Cahier des
50
contributions
des riverains

**Conclusion du cycle
d'échanges avec
les riverains
du 21 septembre
au 16 novembre 2023**

**Projet de Site de Maintenance
et de Remisage de Trains de Marcheprime**

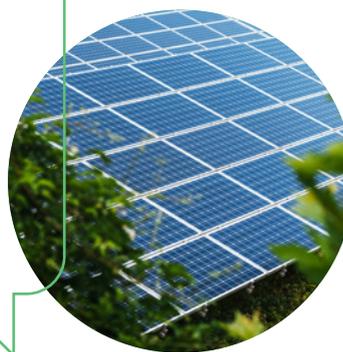
« Les façades des équipements et du bâtiment du site peuvent-elles être conçues et construites en bois comme dans les perspectives ? »

Le projet a été imaginé pour concilier les obligations réglementaires, les fonctions industrielles, l'insertion paysagère et la réduction du poids carbone, tant en phase chantier qu'en phase d'exploitation. Les halls ainsi que les locaux seront composés de voiles béton avec bardage et structure en bois. La charpente et les façades seront également en grande partie en bois, tout comme certains panneaux acoustiques.

LISEA a déjà démontré par des études, que les matériaux en bois utilisés n'avaient pas d'incidence pour le risque incendie. Il n'y a à ce stade pas d'objection, mais le projet est encore en cours de validation par les autorités réglementaires. Bien sûr, LISEA fera tout pour que le projet soit réalisé tel qu'il a été présenté.
